Stavebně technologický projekt
Domov pro seniory Bohnice

**Stavebně technologický projekt
Domov pro seniory Bohnice**

Vedoucí bakalářské práce: Ing. Karel Polák, Ph.D.
1.1. Posouzení projektové dokumentace

Obrázek 3 Špatné zvolení způsobu otevírání dveří [zdroj: PD]

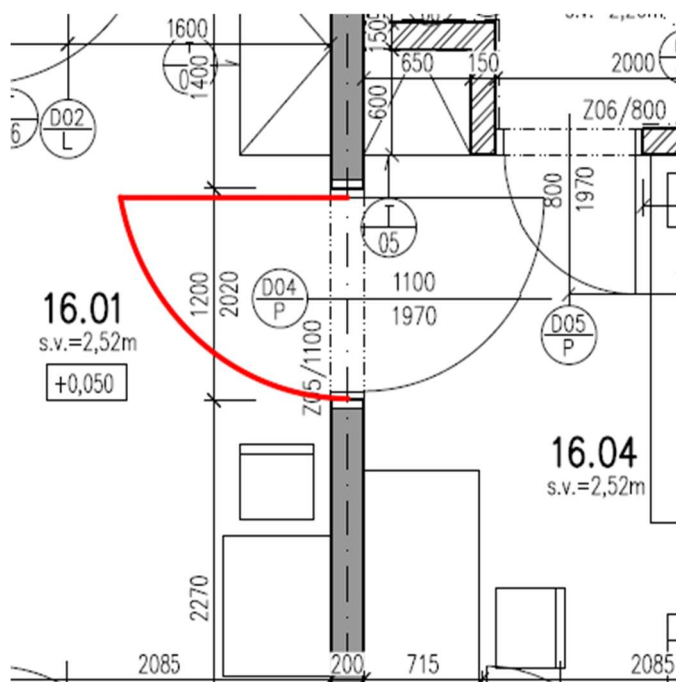
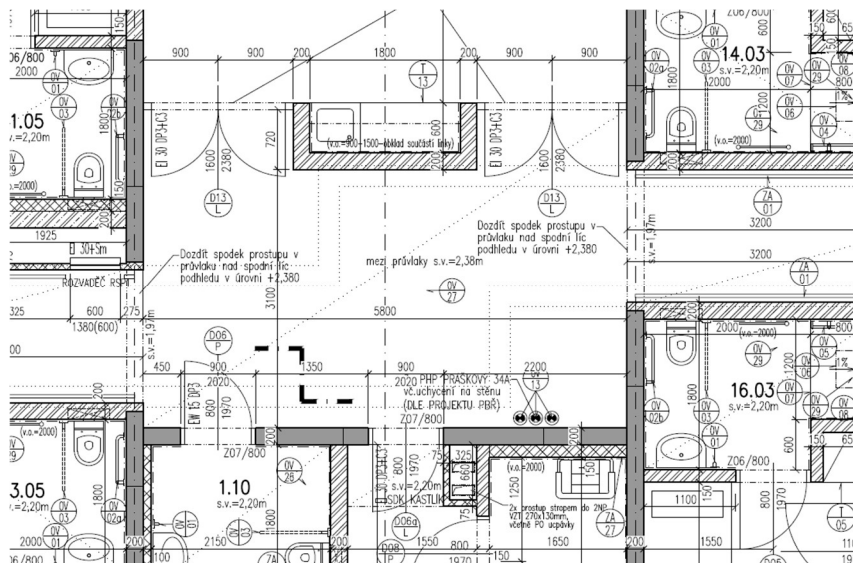
1.1.2.2. Špatné zvolení způsobu otevírání dveří

Tato chyba se objevuje několikrát ve všech podlažích v pavilonu 3 i v pavilonu 4.

Obrázek 4 Návrh způsobu otevírání dveří [zdroj: PD]

Návrh řešení: změna orientace dveří

Obrázek 5 Chybějící madla na chodbách v 1-4. NP [zdroj: PD]

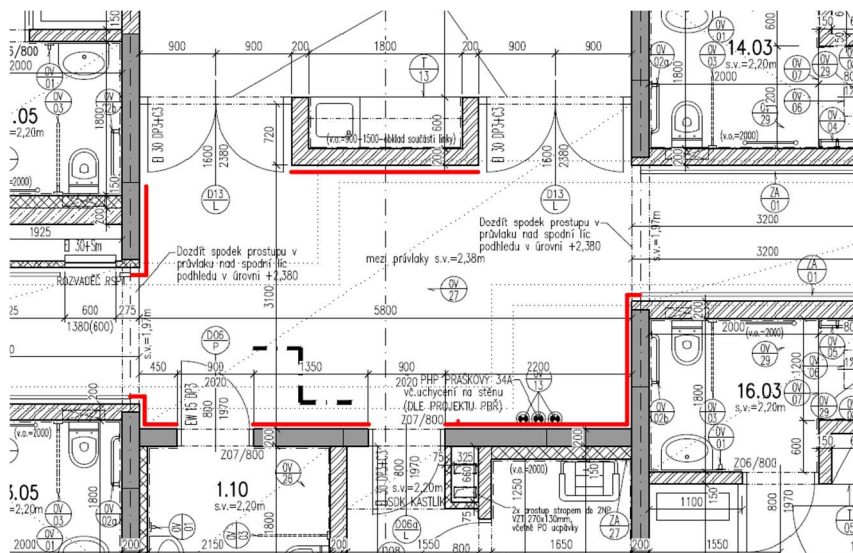
1.1.2.3. Chybějící madla na chodbách v 1-4. NP

Obrázek 6 Návrh umístění chybějících madel v 1-4. NP [zdroj: PD]

Návrh řešení: doplnění madel na chodby

Obrázek 9 Nesmyslné instalační šachty [zdroj: PD]

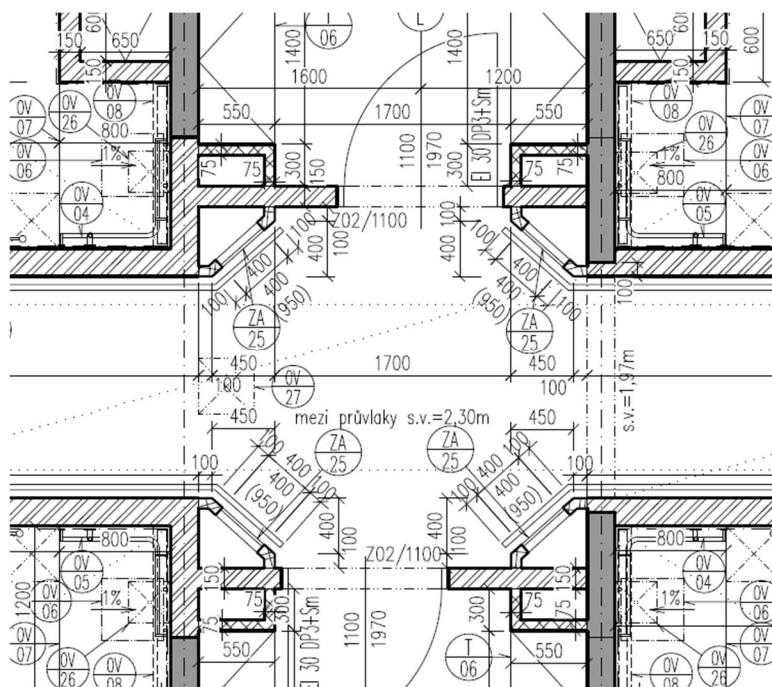
1.1.2.5. Nesmyslné instalační šachty

V projektu jsou zakreslené tyto instalační šachty, které jsou podle mého posouzení nesmyslné, protože u každé této instalační šachty je další a vyzdívat tuto šikmou instalační šachtu je náročné.

Obrázek 10 Chyba v projektu [zdroj: PD]

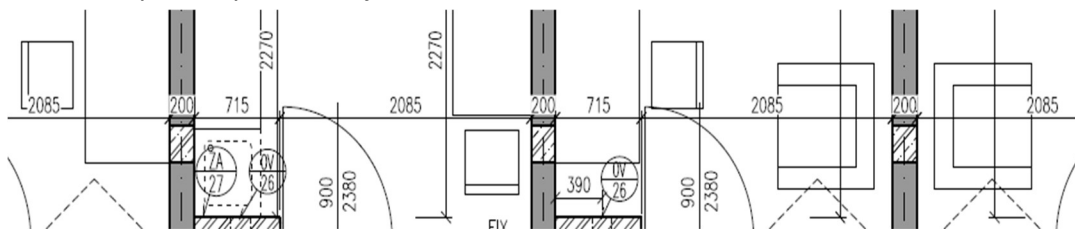
1.1.2.6. Chyba v projektu

Tato chyba se nachází ve všech podlažích. V železobetonových panelech jsou v půdorysech naznačené sloupy, ale ve výkazu výměr ani v technické zprávě tyto sloupy popsány nejsou. Dle mého soudu se jedná pouze o otvory po bourané nenosné konstrukci, které by měli být značené jinak.

Návrh řešení: v rámci opravy by mělo dojít k úpravě dokumentace, tedy ke změně šrafování
